COMUNE DI AREZZO

Variante U _48_2012

Variante al Regolamento Urbanistico per inserimento nuova area
di trasformazione AT 25_06

Relazione tecnica, estratti cartografici e normativi

U_48_2012
 REGOLAMENTO URBANISTICO
 STATO ATTUALE

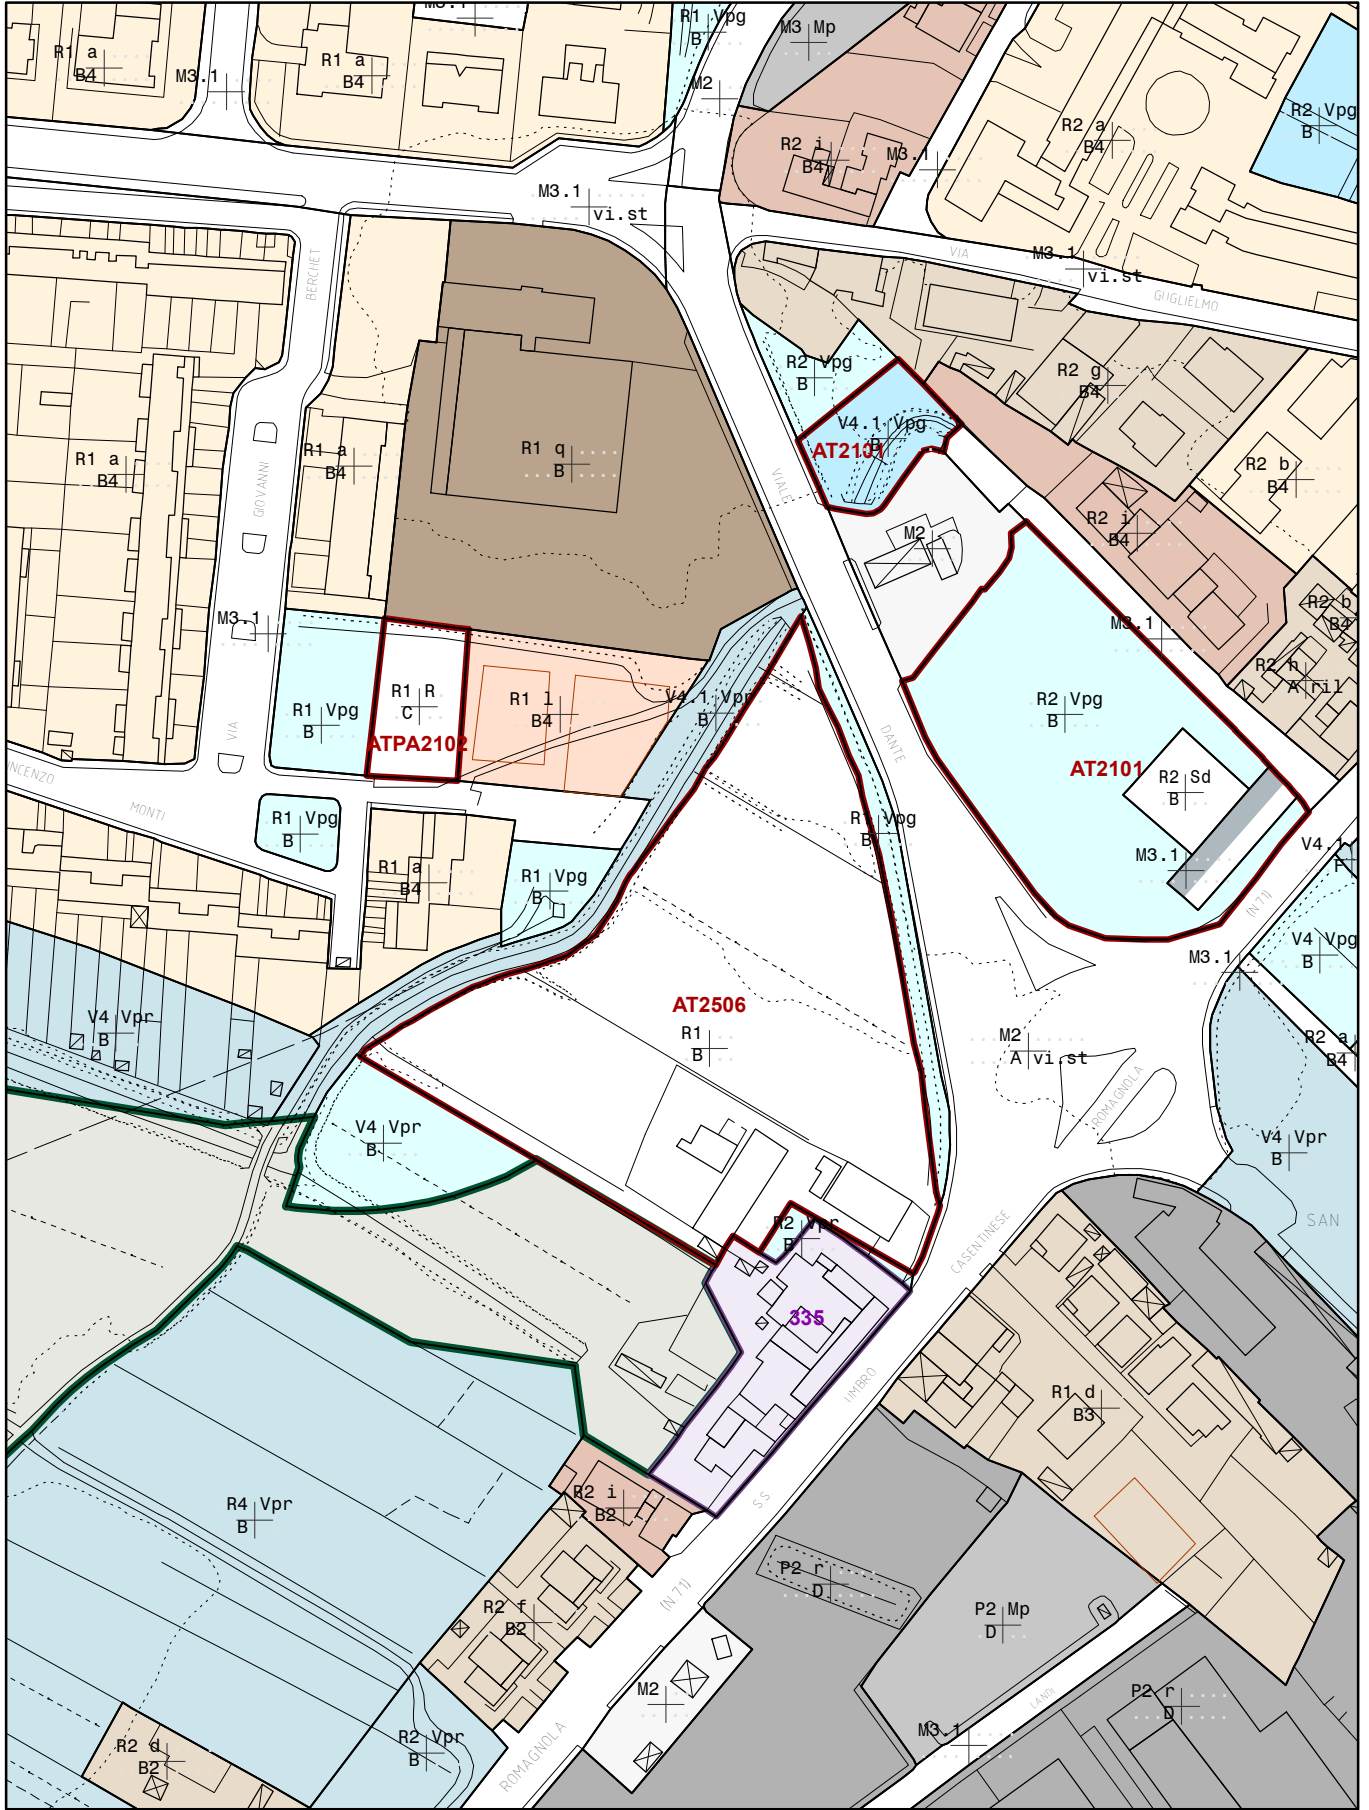
La variante per l'inserimento di un'area di trasformazione, si inserisce parte nel sottosistema R1 (residenziale) e parte nel sottosistema V4 (corridoi fluviali), Tenuto conto che l'area, a seguito di titolo edilizio ottenuto prima dell'approvazione del RU, è stata già edificata con un manufatto ad uso commerciale (media struttura di vendita - Tc2) e il suolo è occupato da un parcheggio di mq. 4500, è evidente che lo strumento urbanistico deve prendere atto dello stato di fatto, cioè che l'area è già urbanizzata con un assetto unitario e che è inserita nel sistema residenziale e che essendo già presente una media struttura di vendita non necessita modifica al sottosistema sistema R1.

Per quanto riguarda il dimensionamento l'area si trova a cavallo dell'utoe 25 Agazzi e dell'utoe 21 Tortaia. Considerato che il manufatto esistente e il futuro ampliamento che andrà a crearsi per effetto della presente variante, insistono per lo più nell'utoe 25 Agazzi, si ritiene di inserire l'Area di trasformazione in detta UTOE e assorbire da questa il dimensionamento necessario.

U_48_2012
REGOLAMENTO URBANISTICO
STATO MODIFICATO
